105年度社區環境改造工程委託設計暨監造技術服務

文山區明義公園社區環境改造第二次公開說明會

委託單位：臺北市政府工務局公園路燈工程管理處
設計單位：昱林設計顧問有限公司

B.廣場設置花架

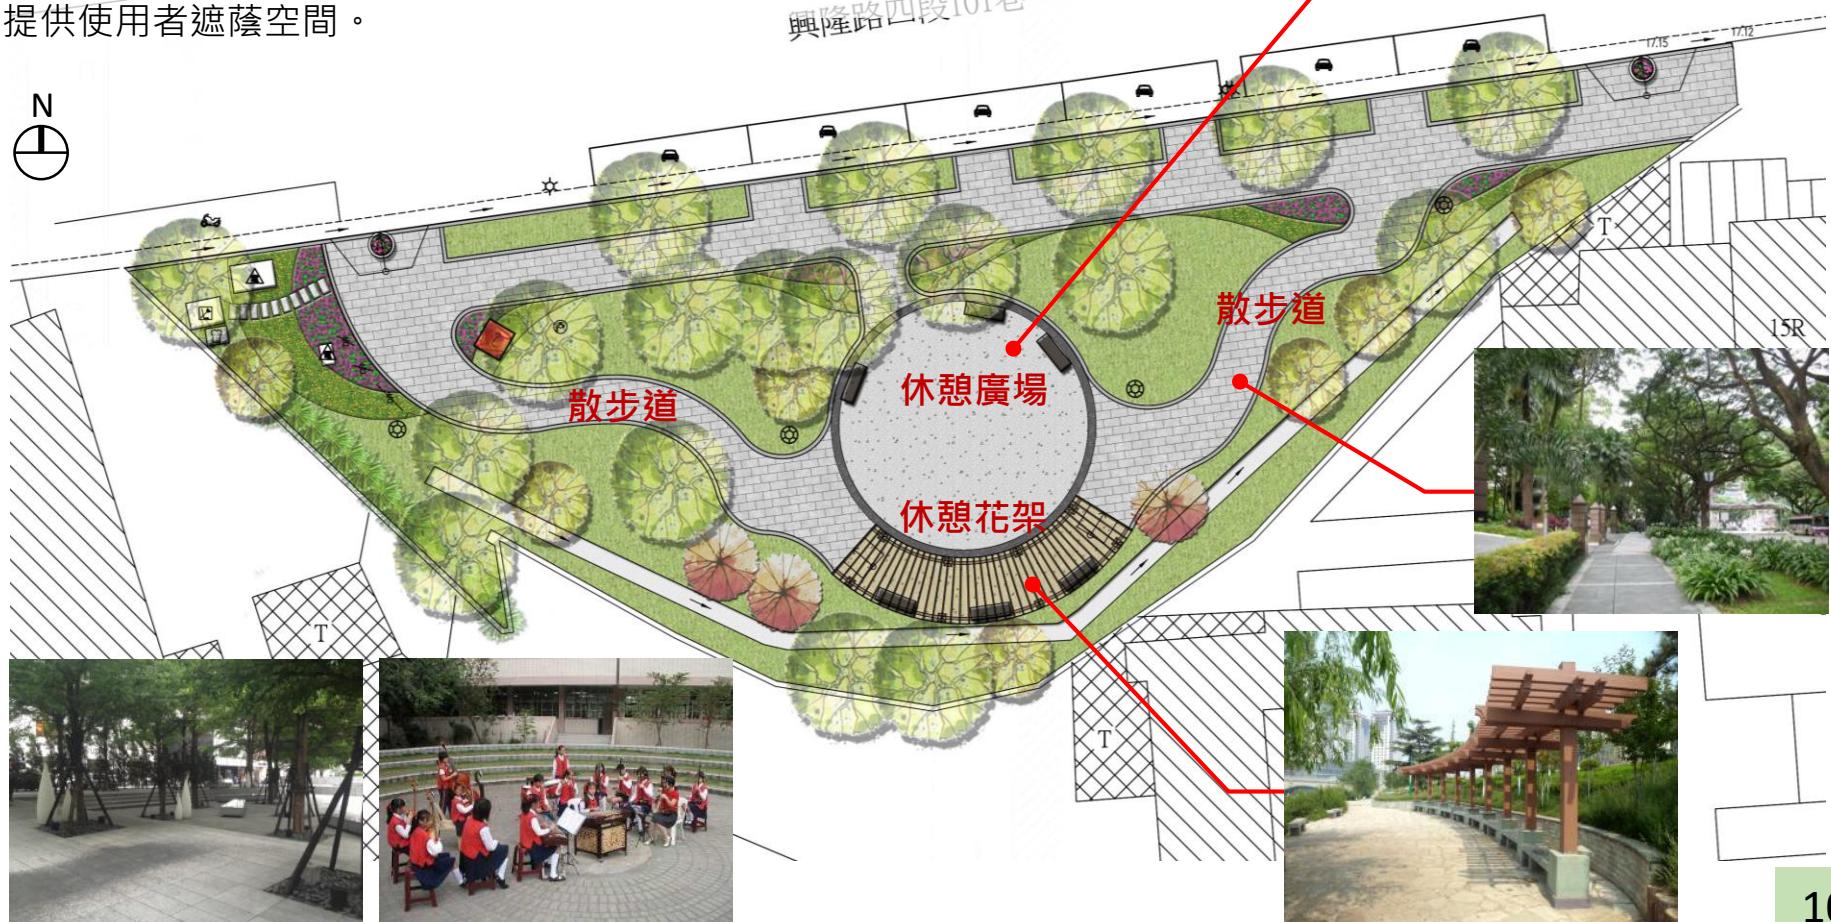
項次	意見	回覆
1	公園東南方原有小葉欖仁等喬木生長過高，建議修剪。	經檢討喬木修剪時節與本案工期恐不易配合，建議另案發包辦理。
2	建議花架旁種植蔓性植物。	本案將於設計方案確認後，於花架旁種植使君子、炮仗花等攀附性植物。
